OFÍCIO N. 34/2023

ASSUNTO: Esclarecimento do Pregão Eletrônico nº 6/2023.

PROCESSO N. 8522542-05.2022.8.06.0000.

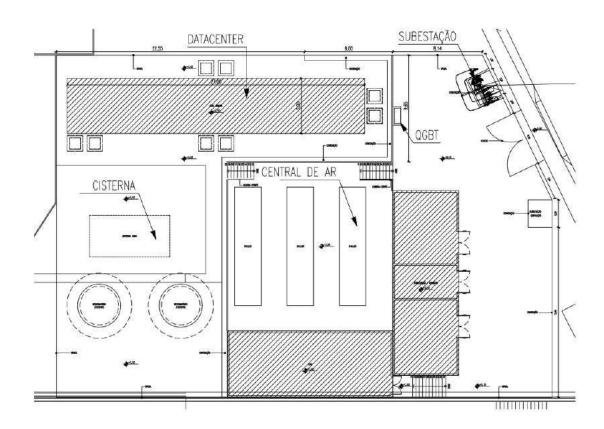
8 – Solicitamos ainda que sejam disponibilizados, os novos layouts orientativos, que foram apresentados durante a vistoria realizada, em que conste a posição da nova subestação construída e posição do QGBT, visto que o layout indicado no edital se encontra desatualizado.

Resposta:
